Betreft: openbaar onderzoek omgevingsvergunningsaanvraag van het provinciebestuur Antwerpen en De Vlaamse Waterweg voor het project ‘Sanering, verondieping en natuurontwikkeling kleiputten Rumst’ met ref. OMV2021027860.

Hiermee dient ‘Red Onze Kleiputten’ vzw, met maatschappelijke zetel te Hoek 183 in 2850 Boom, met Ondernemingsnummer 0748.591.164, en vertegenwoordigd door de leden van het bestuursorgaan zoals zij ondertekenden op bijlage 4, d.d. 24 april 2022, hierbij toegevoegd,

bezwaar in tegen hogervermelde omgevingsvergunningsaanvraag omwille van volgende bijkomende bezwaren.

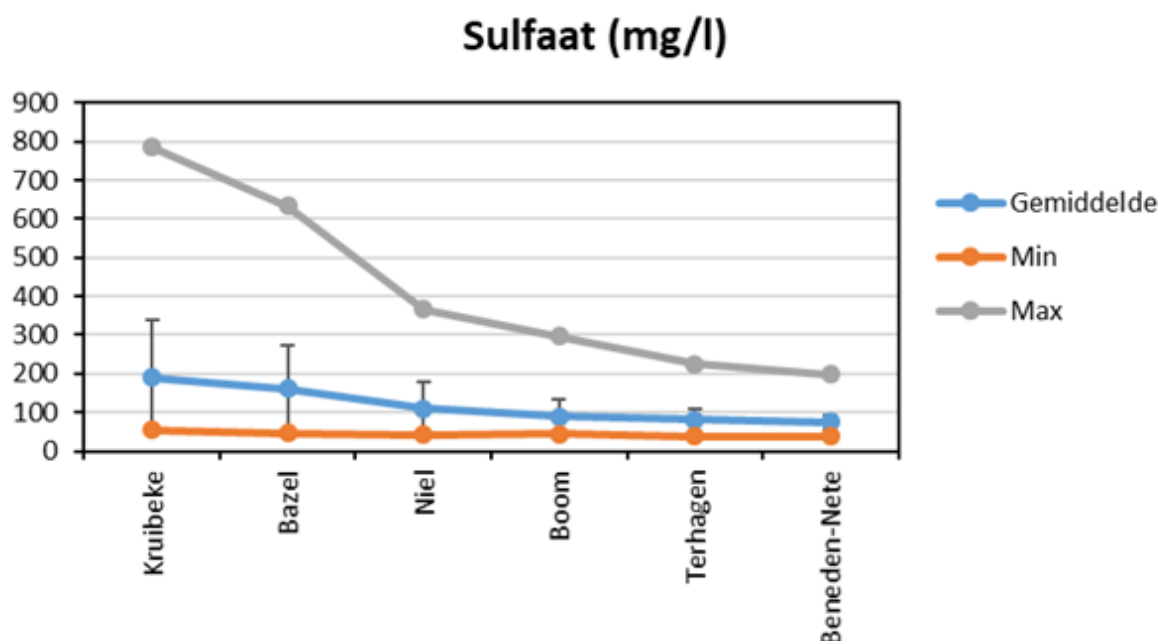
De Rupel is een estuariene rivier. Dit betekent dat zij een grote invloed van het getij ondervindt. Zowat alle SO₄²⁻ dat we in de Rupel vinden, is gerelateerd aan de invloed van de (zoute) getijstroom, die inherent sulfaat meebrengt (zeewater bevat namelijk 2700mg/l sulfaten). De Rupel is een overgangswater. Voor dit type water is er geen sulfaatsnorm, net om die reden.

Sulfaat haalt concentraties tot 340 mg.L⁻¹ in de stalen die genomen werden in de gracht naast de Kapelstraat. Dit is inderdaad hoog. En toch.

Op p.203/1123 van het Project-MER staat volgende kaart:

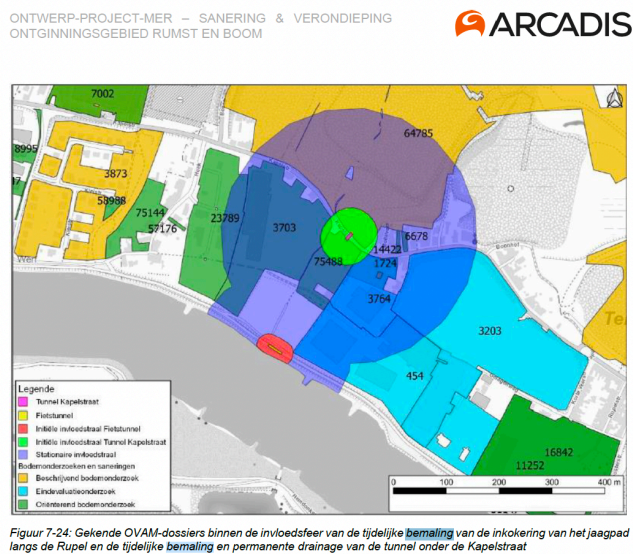
BEZWAAR 20: GOVC-ADVIES p. 40: “DE AANVRAAG OMVAT GEEN BEMALING”.

In het Project-MER PR2457 staat op p.87/1123: “Voor de inlokering van het jaagpad is er een tijdelijke bemaling nodig gedurende ca. 4 maanden. Voor debemaling werd een bemalingsnota opgesteld door RoTS (2020, ref. OWVA-SBS-BAM-NOT-0003).”

Hieruit blijkt dat er wel degelijk een bemaling zal plaats vinden.
Hiervoor zal echter een aparte omgevingsvergunning worden aangevraagd.
